## Karlsborgs flygplats Ansökan om tillstånd för markavvattning

Diarienummer: 45588-2018  
Svar på begäran om komplettering

Länsstyrelsen i Västra Götalands län har i föreläggande daterat 2019-02-15 begärt att Fortifikationsverket ska lämna kompletteringar i ärendet om ansökan om tillstånd till markavvattning vid Karlsborgs flygplats.

Figur 3. Område som kan avledas separat, åtskilt från mer förorenade flöden. Blå streck är ledningar som ska införas. Röd ring visar var det är möjligt att samla flödena av dränvatten från blått område.

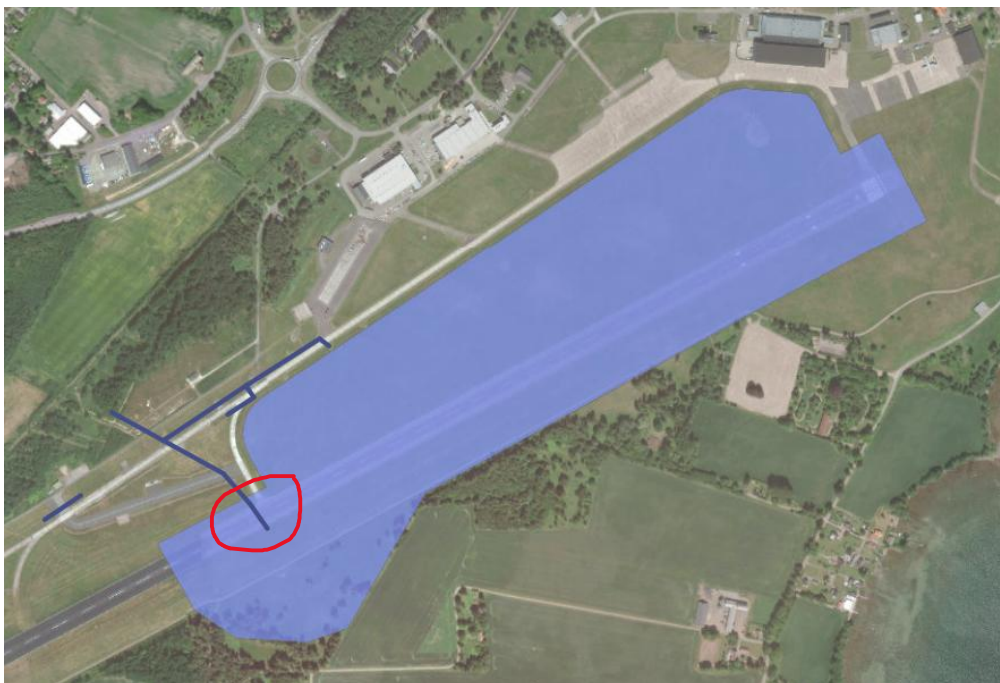
#### 4. Ansökan ska redovisa hur vattnet från områden med mycket låga halter PFAS, < 15 ng/l, kan avledas till recipient separerat från befintligt dikessystem.

Det framgår inte av kompletteringsbegäran vilka områden som avses, och varför nivån 15 ng/l har valts, men här redovisas det område där föroreningshalterna bedöms som lägst. Inom den nordöstra delen av flygfältet, som motsvaras av provtagningspunkterna R1708-R1717 (se bilaga 2a och b samt 3a och b i bilaga 6 till MKB, Provtagningsrapport), har endast mycket låga halter PFOS och PFAS uppmätts inom mark- och grundvatten. Medelhalten var där 5 ng/l av PFOS och 26 ng/l av PFAS vid de provtagningar som utförts – se tabell, s 33 i MKB. I hälften av punkterna var halterna under rapporteringsgräns.

Vatten från detta område (se Figur 3) kan avledas åtskilt från mer förorenade delområden. Åkerdräneringarna som anläggs i de norra delarna av detta område kan avledas norrut mot nytt uppsamlade makadamdike och åkerdräneringar runt rullbanan avleds i nya makadamdiken längs rullbanan. Dräneringarna samlas i en punkt (röd markering i figur 1) och leds norrut mot pumpstationen i en befintlig ledning som kommer att infodras, då den idag är i dåligt skick. Ledningen ansluter idag till befintligt system som leds mot pumpstationen. Vid behov, om så anses motiverat i ett senare skede, kan vattnet från denna ledning kopplas bort och ledas i separat ledning till recipient. På så sätt kan man undvika att belasta en eventuell reningsanläggning med ovidkommande vatten.

Strax sydväst om det aktuella området har också endast låga halter av PFAS uppmätts (R1704, R1706 och R1707). Idag leds dagvatten från detta område rakt norrut, men möjlighet finns att avleda även detta dräneringsvatten samma väg som det ovan beskrivna.

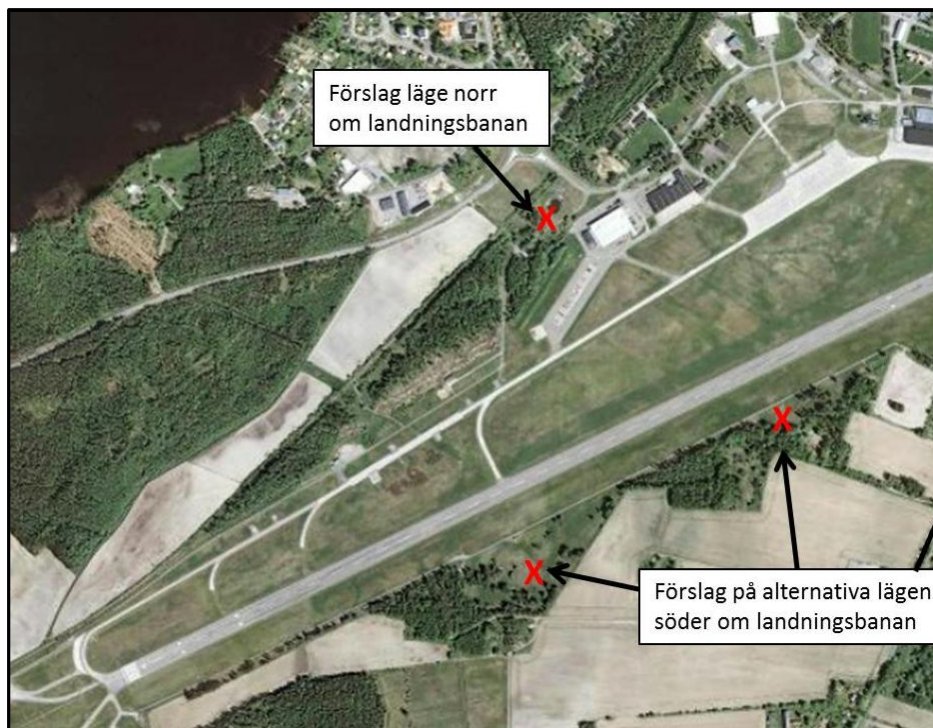
5. Ansökan ska kompletteras med uppdaterad beskrivning av en reningsanläggning för dräneringsvatten från den sydvästra banändan. Redovisning ska ske hur vattnet efter rening i anläggningen ska avledas till recipient separerat från befintligt dikessystem. Redovisning ska ske av följande frågor:  
Är fördröjningsmagasinen täta så att de fungerar som uppsamlade dammar före reningen?  
Om den asfalterade ytan avleds separat hur dimensioneras då fördröjningsmagasinen?  
Utredningen ska också kompletteras med beräkningar på en utformning av reningsanläggningen som liknar den som finns vid Landvetter, se bilaga 1. Anläggning vid Landvetter kan betraktas som bästa möjliga teknik och uppnår mycket goda resultat.

I anläggningen på Landvetter består kolfiltersteget av två seriekopplade kolfilterkolonner med filtermassa av aktivt kol av typen Filtrasorb 400. Anläggningen består av parallella 2 containrar med lika anläggningsuppsättning i båda containrarna, vilket medför att det totala antalet kolfilterkolonner är 4 st. Sedan april 2018 är dessa två containrar seriekopplade, vilket innebär att kolfiltersteget körs som 4 kolfilter i serie. Anledningen till att kolfiltren idag är

seriekopplade istället för att köras parallellt är att det inte kunde uppnås en tillräcklig avskiljning av PFOS över endast två kolfilter. Med fyra kolfilter i serie uppnås dock en mycket hög avskiljningsgrad.

I förstudien föreslås ett kolfiltersteg som består av fyra seriekopplade kolfilter, där tre filter kommer att vara i drift samtidigt och ett filter är i redundans. Erfarenhet från reningsanläggningar med kolfilter installerat för PFAS-avskiljning visar att i kolfilter 1 sker avskiljning av långkedjiga PFAS så som PFOS och PFHxS. Ofta uppnås en avskiljningsgrad på uppemot 90 - 95 % PFOS i detta steg. Även reduktion av PFHxS förväntas vara hög (>90 %) över filtersteg 1. I kolfilter 2 och 3 avskiljs därefter resterande andel av PFOS och PFHxS samt vissa övriga PFAS-föreningar. Med tre kolfilter i serie uppnås en hög nivå på kontroll och säkerhet för behandlingsanläggningen; om adsorptionsförmågan i något av kolfilter 1 eller 2 skulle börjar sjunka, med minskad avskiljningsgrad som följd, kan ändå maximal avskiljningsgrad uppnås över hela filterlinjen.
